燃料破損時に原子炉建家から放出する放射性物質の低減のための判断について

令和2年10月6日

日本原子力研究開発機構

【R2.9.28 審査会合コメント】

燃料破損発生時の対応フロー

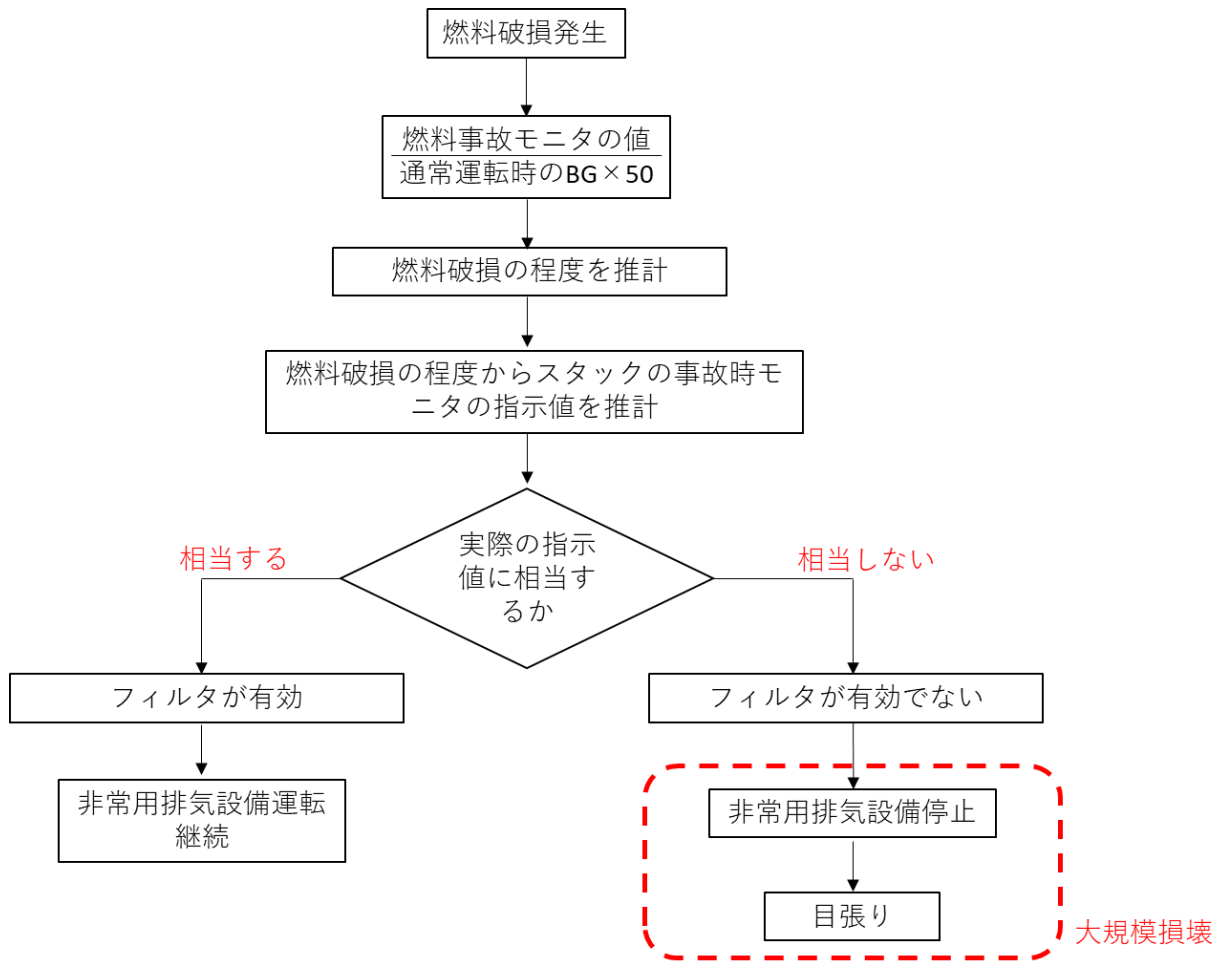
BDBA 時に、非常用排気設備を停止し、原子炉建家への閉じ込める場合の判断について、事象進展の想定とその対処方針を説明すること。

燃料破損が発生した場合は、非常用排気設備に切り替え、原子炉建家内の空気はヨウ素等の FP を除去し、大気に拡散放出する設計としている。BDBA に事象が進展した場合も、燃料破損の進展や程度にかかわらず、非常用排気設備が使用できる限りは、非常用排気設備により建家内を負圧にし換気を行う。

しかしながら、非常用排気設備が起動しない場合、非常用排気設備は起動したがフィルターを介さないで放出してしまう場合、あるいは建家の損傷により非常用排気設備による負圧維持ができず損傷箇所から環境に放出するような場合は、非常用排気設備のフィルターが有効に働いていないため、非常用排気設備を停止し FP 等を原子炉建家内に閉じ込めることとする。その際、目張り等を行い、環境への放出を極力抑えることとする。このため、非常用排気設備が使用できないことをもって、大規模損壊の場合として対策にあたることになる。

燃料事故モニタにより燃料破損の程度は把握できる。流路閉塞事故が設計基準事故の程度（燃料板 2 枚の破損）であれば通常運転時におけるバックグラウンドの 50 倍の値であることから、燃料事故モニタの値を用いて燃料破損の程度を把握することが可能である。

したがって、スタックの常設の監視計器である事故時モニタの値が、燃料破損の程度から想定できる値程度であれば、フィルターが有効に働いていると判断でき、想定を超える値であれば、フィルターが有効に働いていないと判断できる。仮にスタックの監視ができないような状況であればモニタリングポストの値で周辺への放出の状況を確認することになる。

なお、スタックのヨウ素濃度については、安全評価上フィルターの除去効率を 95%としていることからフィルターによる除染ができていなければ除染できているときの 20 倍以上になる。

以下に、燃料破損発生時の対応フローを示す。
